INTERVENTO UNITARIO CONVENZIONATO (IUC) IUC 58A E IUC 58B per l'ampliamento di un edificio ad uso produttivo e magazzino posto a Cento di Budrio in via Enrico Mattei, 4

Rapporto ambientale di VALSAT

URB 1.8

RAPPORTO AMBIENTALE DI VALSAT

Figura 9 - Schema distributivo interno del nuovo edificio Comet dedicato alla produzione

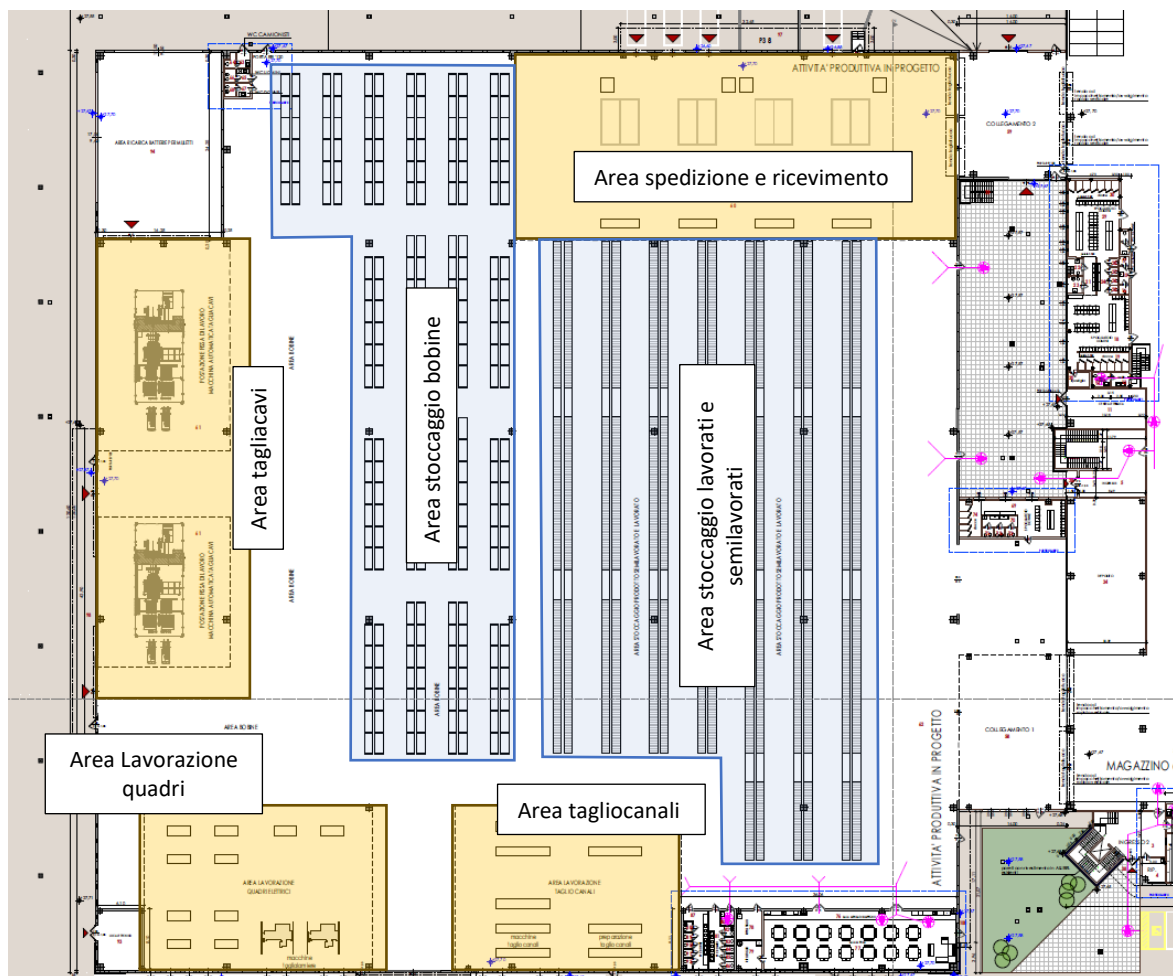
- *Se si tratta di un ampliamento a scopo produttivo, devono essere specificate tutte le attività che vi si svolgono e valutate tutte le componenti ambientali coinvolte*

Il nuovo fabbricato ospiterà anche la sala mensa oltre ad alcuni locali tecnici necessari per lo svolgimento dell'attività e ai servizi igienici: la distribuzione planimetrica interna del volume di progetto è definita al precedente paragrafo di descrizione del ciclo produttivo, dove è riportata anche la pianta interna e relativo layout (Figura 9).

Figura 29 - Stralcio della tavola 7.1, riportante la DPA di cabina

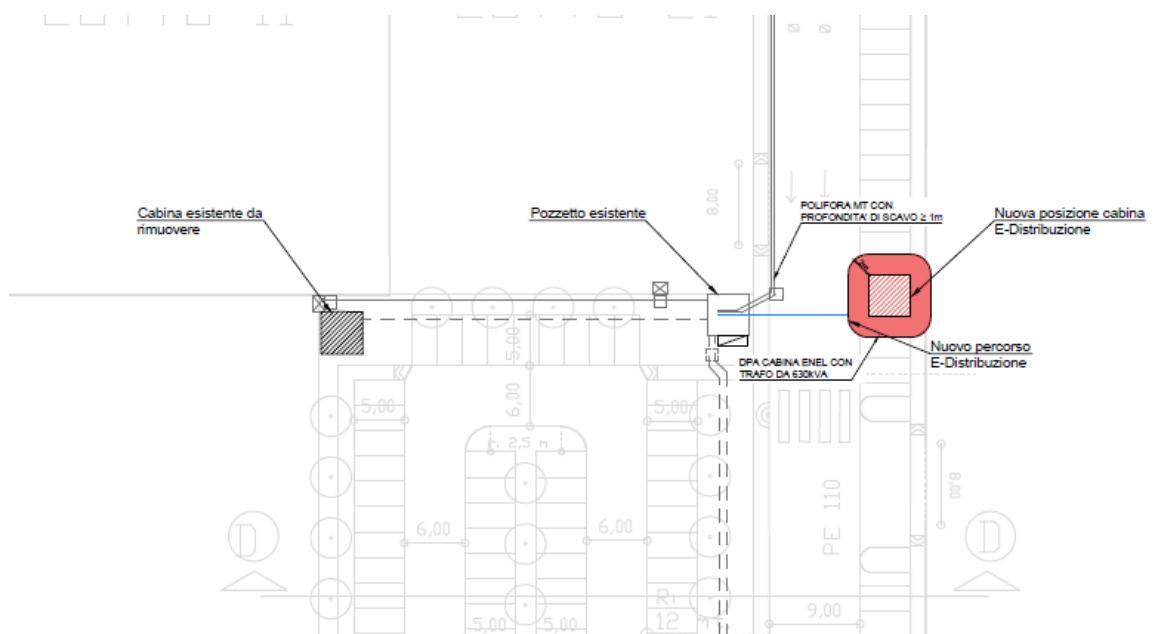
Si chiede, con riferimento a quanto espresso da ARPAE APAM e ARPAE AACM, che in tavola 7.1 "impianti elettrici adeguamento rete e-distribuzione esistente" siano raffigurate le distanze minime di rispetto (DPA) e che sia verificata la presenza di DPA nell'area verde di progetto nella quale saranno realizzati aree, luoghi, spazi destinati ad una permanenza prolungata di persone superiore alle 4h/gg. Si chiede, inoltre, che siano integrati gli elaborati con approfondimenti rispetto alle due stazioni SRB presenti, verificando anche qui che sia garantito il rispetto dei limiti di esposizione ai CEM.

Tali DPA sono state poi recepite in progetto, alla tavola 7.1, indicando su planimetria generale la relativa estensione, permettendo così di verificare in via definitiva la totale assenza d'impatto, collocandosi su di una porzione d'area dove non è prevista la permanenza di persone per tempi prolungati (ricepimento riserva n.ro 6 della relazione istruttoria di CM).

Figura 30 - Localizzazione ed identificazione antenne

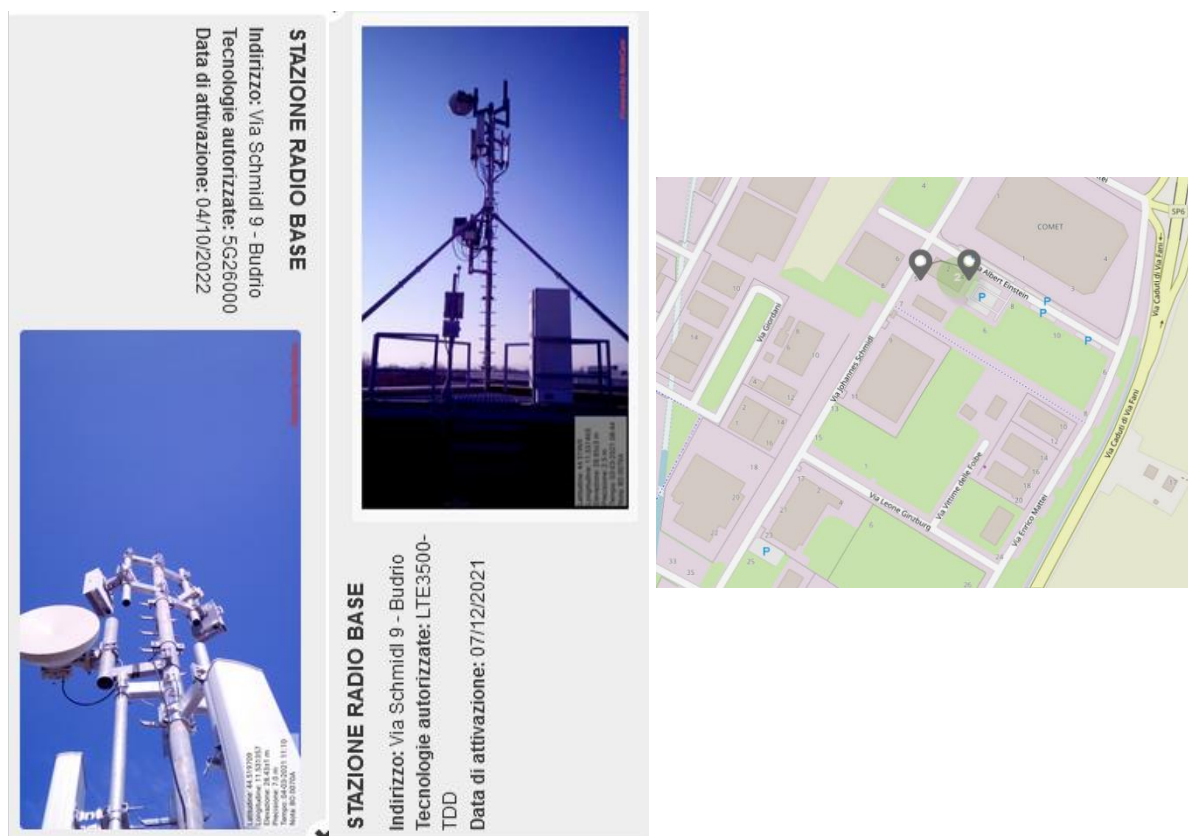
Con la riserva n.ro 6 della relazione istruttoria della CM si chiede di verificare le possibili aree di ricaduta per due impianti SBR presenti sull'area.

Le sorgenti in alta frequenza sono identificabili nei ripetitori per la telefonia, per le stazioni radio base, ecc. In questo caso la fonte conoscitiva è costituita dal catasto CEM di ARPAE. Vediamo di seguito uno stralcio cartografico tratto dal portale on line: <https://www.arpae.it/it/temi-ambientali/campi-elettromagnetici>, che riferisce la presenza in loco di n.2 impianti.
